# Erratum planbeschrijving

## Haven de Val, polder Zuidhoek, Zuidernieuwlandpolder en Gouweveerpolder

PZDT-R-09101 ontw

Dit document is een aanvulling op de planbeschrijving van dijkverbetering haven de Val, polder Zuidhoek, Zuidernieuwlandpolder en Gouweveerpolder met kenmerk PZDT-R-08352 ontw.

**DWARSPROFIEL kruinverhoging 1** Van dwp248 tot dp257

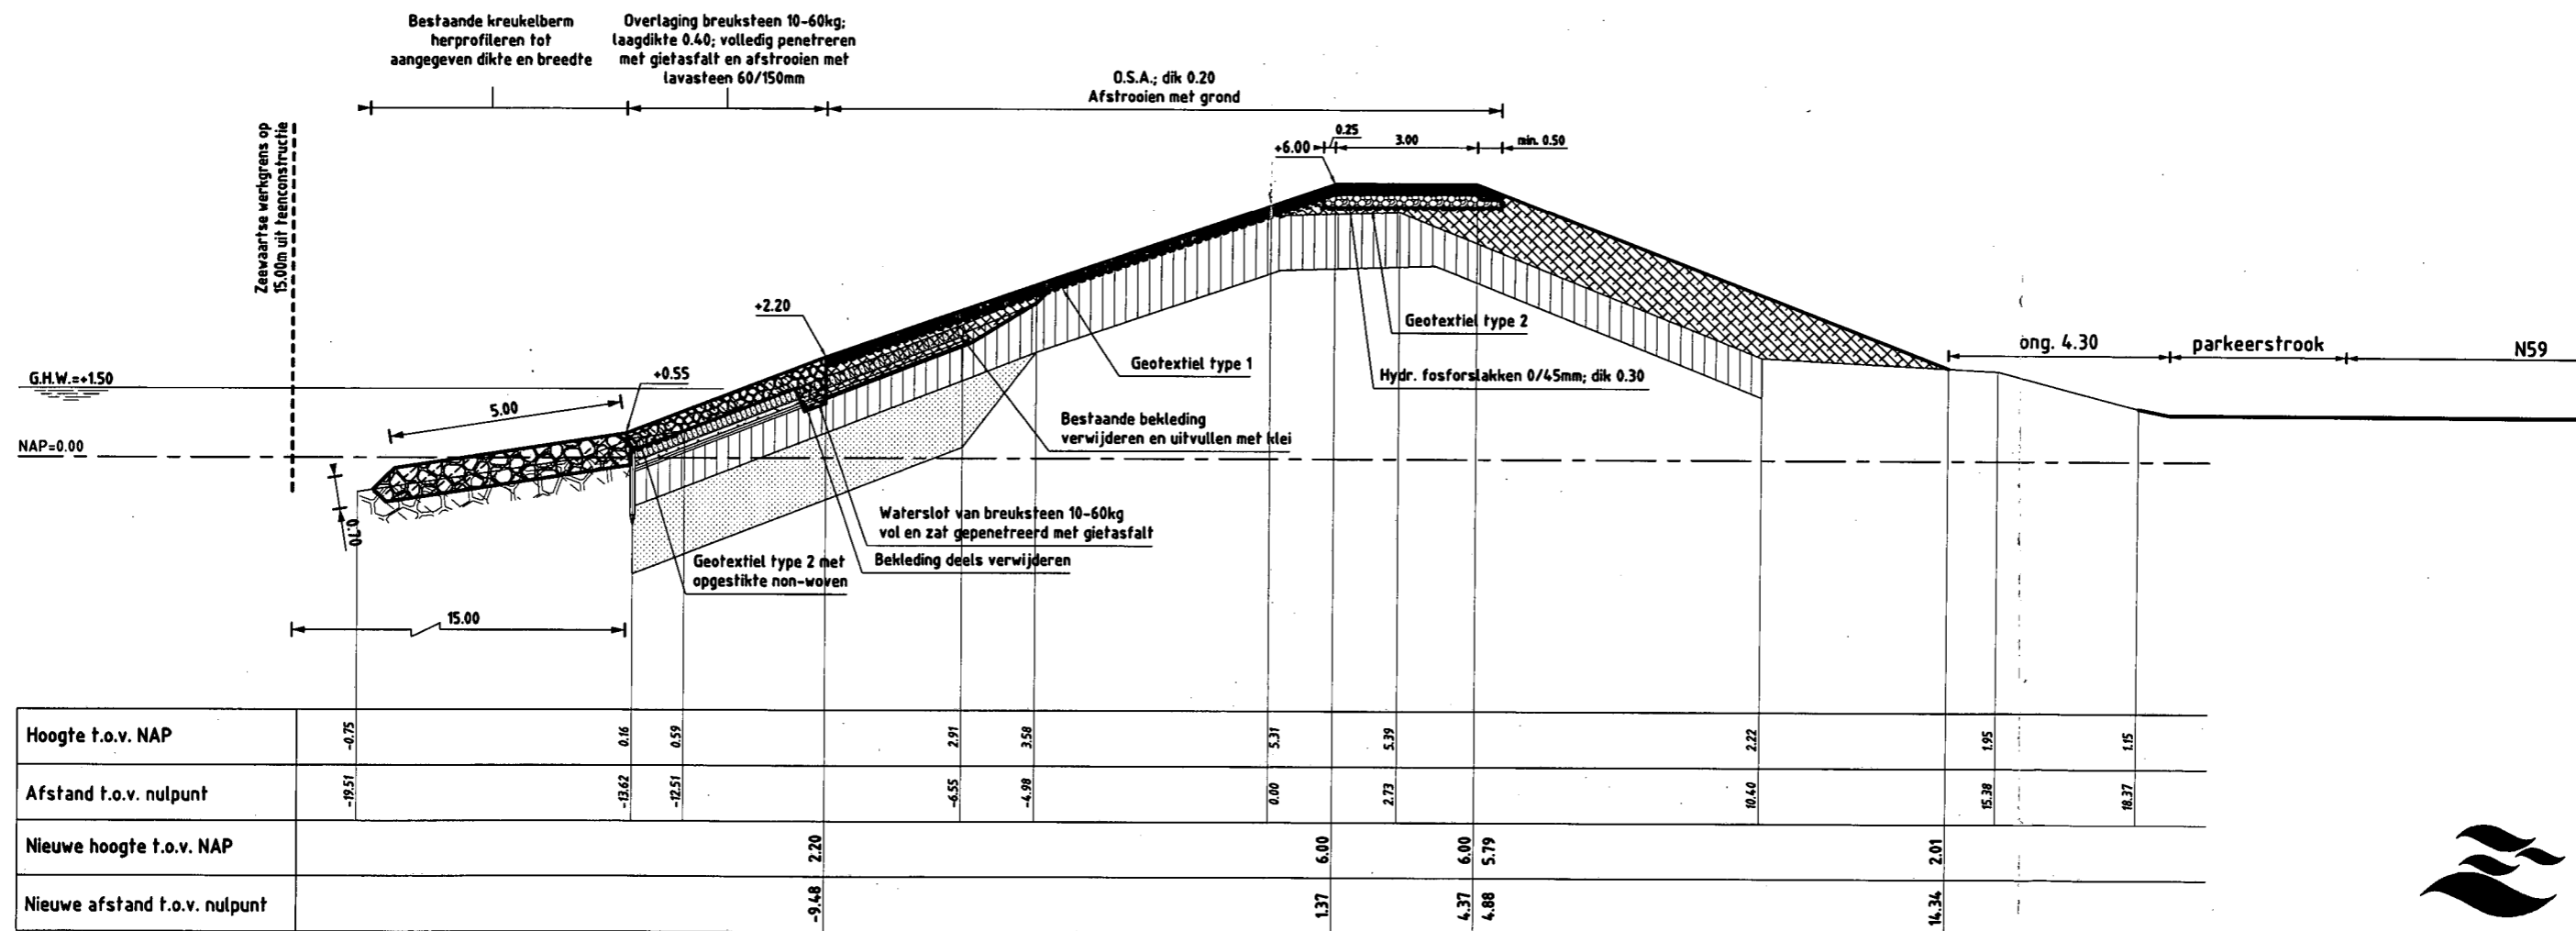
Het niveau van de kruin tussen dp 248 en dp 257 ligt in de bestaande situatie op circa NAP +5,40 m. De kruin dient verhoogd te worden naar een niveau van NAP +6,00 m. Dit is weergegeven in Figuur 2 in Bijlage 1.

In de huidige situatie heeft de kruin van de dijk tussen dp 248 en dp 257 een hoogte van gemiddeld NAP +5,40 m. Het niveau van de nieuwe kruin ligt op NAP +6,00 m. De kruinverhoging wordt uitgevoerd in klei en ingezaaid. De buitenzijde van de dijk zal op het bovenbeloop en op de kruin bestaan uit Open Steenasfalt die afgestrooid wordt met grond en ingezaaid. De aanblik van de dijk zal in de nieuwe situatie dan ook hetzelfde zijn als in de huidige situatie.

De nieuwe bekledingen wijzigen niet ten opzichte van het oorspronkelijke plan. Slechts de kruin wordt verhoogd van NAP +5,40 m naar NAP +6,00 m.
